**KARTA AKTUALIZACJI nr 7/2018****Instrukcji Ruchu i Eksploatacji Sieci Dystrybucyjnej**

Załącznik nr .....<sup>1</sup>..... do decyzji  
Prezesa Urzędu Regulacji Energetyki  
z dnia ...18. kwietnia 2019r.  
nr ...DRR.WRE.4321.25.2018.UK

**2. Przedmiot i przyczyna aktualizacji IRiESD**

Rys. 2. Zdolność do generacji mocy biernej w obciążeniowym układzie odniesienia

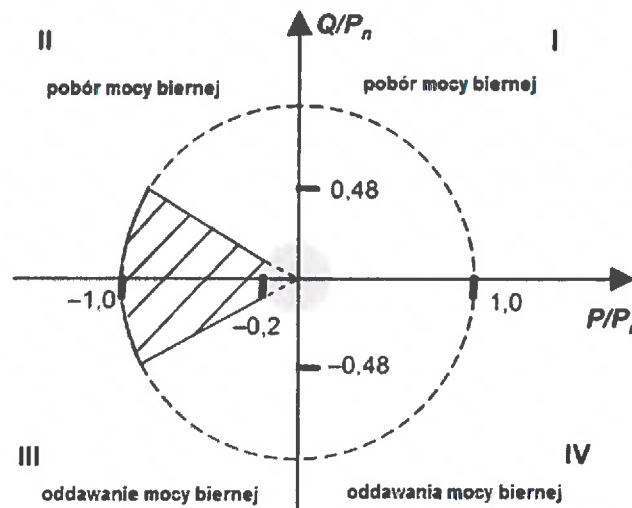
Mikroinstalacja przyłączona przez falownik ma być zdolna do pracy w normalnych warunkach eksploatacji w paśmie tolerancji napięcia od  $0,85 U_n$  do  $1,1 U_n$  z następującą mocą bierną:

- zgodnie z krzywą charakterystyki zadanej przez TAURON Dystrybucja w obrębie współczynników przesunięcia fazowego podstawowych harmonicznym napięcia i prądu od  $\cos \varphi = 0,9_{\text{ind}}$  do  $\cos \varphi = 0,9_{\text{poj}}$ , gdzie moc czynna wyjściowa mikroinstalacji jest równa 20% znamionowej mocy czynnej lub większa,
- bez zmian mocy biernej więcej niż o 10% znamionowej mocy czynnej mikroinstalacji przy mocy czynnej niższej niż 20% znamionowej mocy czynnej.

Wymaganie to przedstawiono na rys. nr 2.

Rys. 3. Charakterystyka sterowania mocą bierną w funkcji napięcia wymagana przez TAURON Dystrybucja

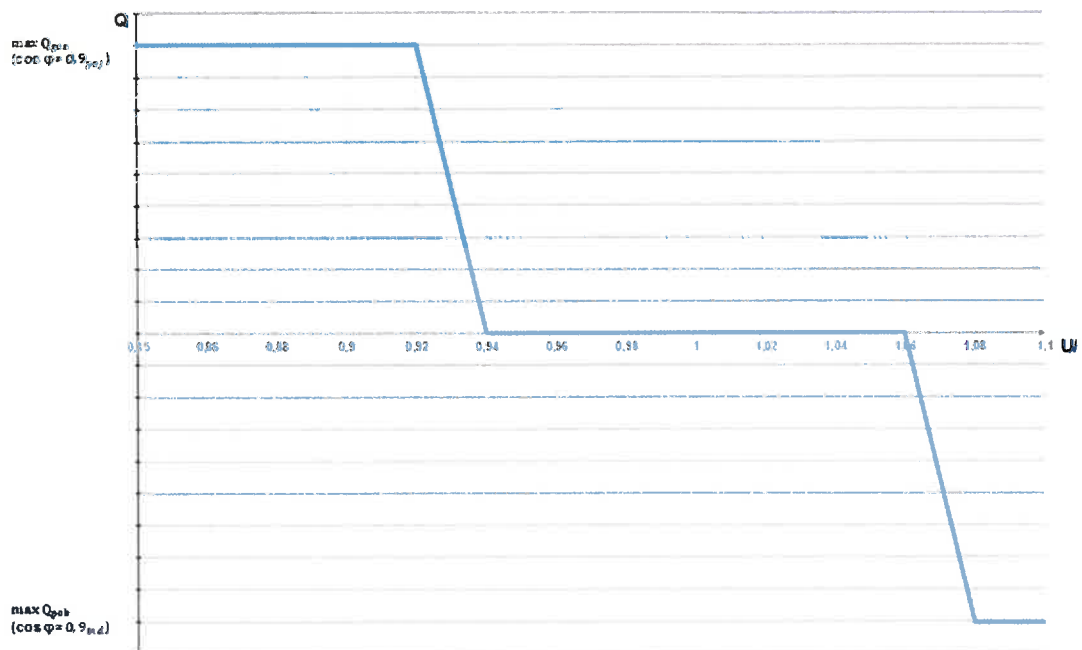
9.1.1.3. Wymagania w zakresie trybu sterowania wyjściową mocą bierną w funkcji napięcia - Q(U):

W trybie Q(U) sterowanie odbywa się według krzywych przedstawionych na rys. 3 i 4.

Charakterystyka Q(U) ma być konfigurowalna w celu ewentualnego dostosowania pracy mikroinstalacji do warunków napięciowych w miejscu przyłączenia mikroinstalacji. Zmiana charakterystyki wymaga uzgodnienia między TAURON Dystrybucja, a właścicielem mikroinstalacji. Dodatkowo, konfigurowalna ma być dynamiczna odpowiedź sterowania, filtr pierwszego rzędu powinien mieć nastawioną stałą czasową na czas 5 s, a czas do osiągnięcia 95% nowej nastawy w wyniku zmiany napięcia ma wynosić 3 stałe czasowe.

*Rys. 5. Charakterystyka sterowania współczynnikiem mocy  $\cos \phi$  w funkcji generowanej mocy czynnej wymagana przez TAURON Dystrybucja*

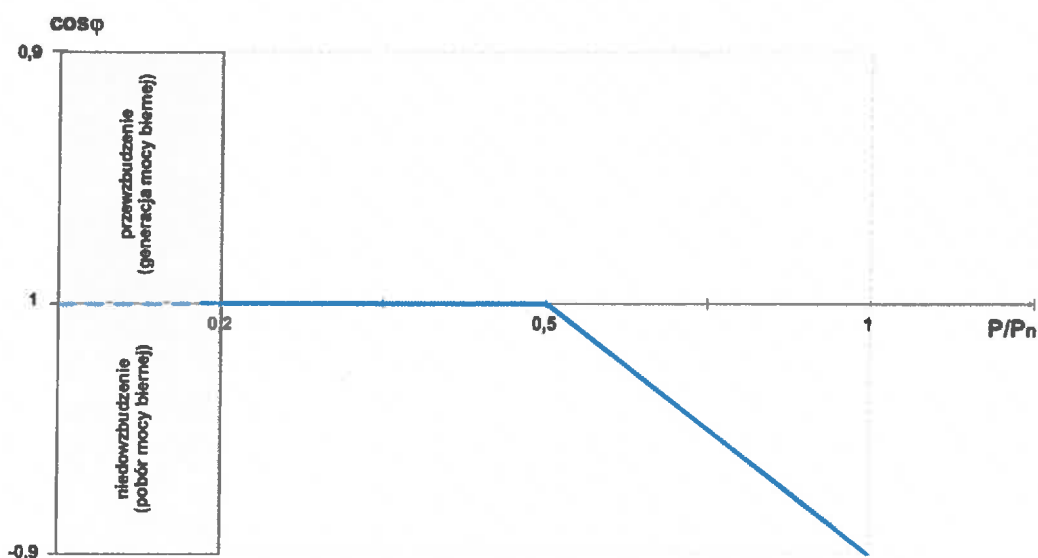
9.1.1.4. Wymagania w zakresie trybu sterowania współczynnikiem przesunięcia fazowego podstawowych harmoniczných napięcia i prądu w funkcji mocy czynnej generowanej -  $\cos \varphi (P)$ :

W trybie  $\cos \varphi (P)$  sterowanie odbywa się, według krzywej przedstawionej na rys. 5.

Nastawione nowe wartości, wynikające ze zmiany mocy czynnej generowanej, muszą być nastawione w ciągu 10 s. Zaleca się, aby szybkość zmiany mocy biernej następowała w takim samym czasie jak szybkość zmiany mocy czynnej i była zsynchronizowana z szybkością zmiany mocy czynnej.
